Vorhabenbezogener Bebauungsplan und Örtliche Bauvorschriften „Solarpark Berghof“

Stellungnahmen aus der Frühzeitigen Beteiligung der Öffentlichkeit nach § 3 Abs. 1 BauGB

Stellungnahmen aus der Frühzeitigen Beteiligung der Behörden und sonstigen Träger öffentlicher Belange nach § 4 Abs. 1 BauGB

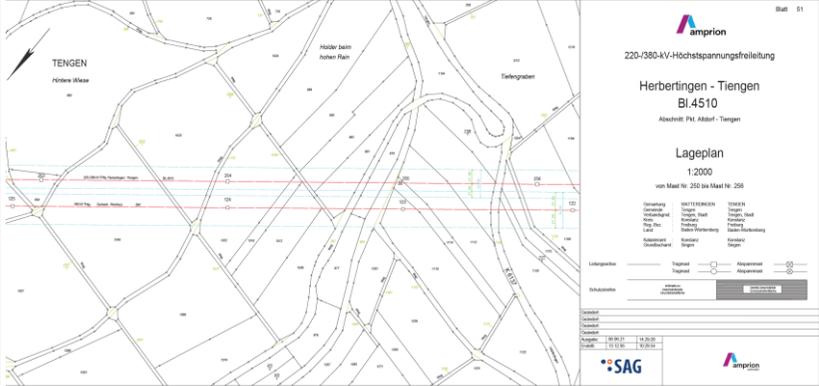
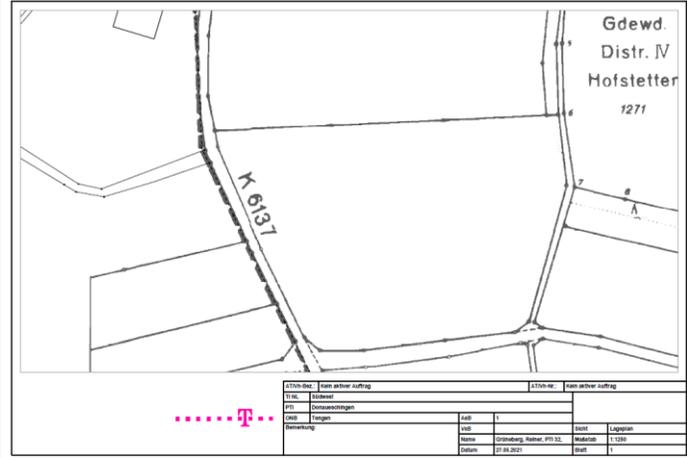
Behörden	Stellungnahmen	Stellungnahme Planer Beschlussvorschläge
		<p>Wanderwegs im Süden durch eine Eingrünung mit Sträuchern, die entlang des Zaunes gepflanzt werden sollen, wird nicht gelingen. Das Gelände steigt vom Weg aus Richtung Norden und Osten leicht an, so dass die Sicht auf die Anlage nicht „verstellt“ werden kann. Eine solche Eingrünung hat andernorts auch keine Verbesserung der Sichtbeziehungen erreicht. Der Kompensation dient eine derartige Pflanzung nicht, allenfalls der Minimierung.</p> <p>Die Anlage wird in den unvorbelasteten Außenbereich innerhalb eines Erholungsschwerpunktes errichtet. Sie wird von den Erholungssuchenden weithin wahrgenommen, auch wenn die Sichtbeziehungen von Tengen aus eher zu vernachlässigen sind.</p> <p>Die Eingriffe in das Schutzgut Landschaftsbild sind bei der Errichtung der PV-Freiflächenanlage als am erheblichsten zu beurteilen.</p> <p>Eine Bewertung des Landschaftsbildes wird daher bei der Ermittlung des Kompensationsbedarfs seitens der Unteren Naturschutzbehörde als unbedingt erforderlich erachtet. Es werden zwar als Überschuss errechnete Ökopunkte zur Kompensation des Eingriffs in das Schutzgut Landschaftsbild verrechnet. Da es aber keinerlei Anhaltspunkt gibt, mit welcher Größenordnung bei der Bewertung des Landschaftsbildes zu rechnen ist, halten wir eine Landschaftsbildbewertung für erforderlich. Dabei sollte nach dem Modell der Nachbarlandkreise Bodenseekreis, Sigmaringen und Ravensburg vorgegangen werden.</p> <p><u>Fehlende Unterlagen:</u></p> <ul style="list-style-type: none"> • Technische Zeichnungen zu der Anlage, die für eine Beurteilung der verursachten Eingriffe, vor allem in das Schutzgut Boden erforderlich wären, fehlen. • Ebenso fehlt ein Maßnahmenplan, dem die beschriebenen Ver- 	<p><i>festgehalten.</i></p> <p><i>Im Umweltbericht wird eine Landschaftsbildbewertung gemäß dem Modell der Nachbarlandkreise (Bodenseekreis, Ravensburg, Sigmaringen) ergänzt.</i></p> <p>Beschlussvorschlag: Die Anregungen werden berücksichtigt.</p> <p><i>Die fehlenden Unterlagen werden zum Entwurf vorgelegt. Ein separater Maßnahmenplan zum Umweltbericht wird nicht erarbeitet. Die Vermeidungs-, Minimierungs- und Kompensationsmaßnahmen sind der Planzeichnung zu</i></p>
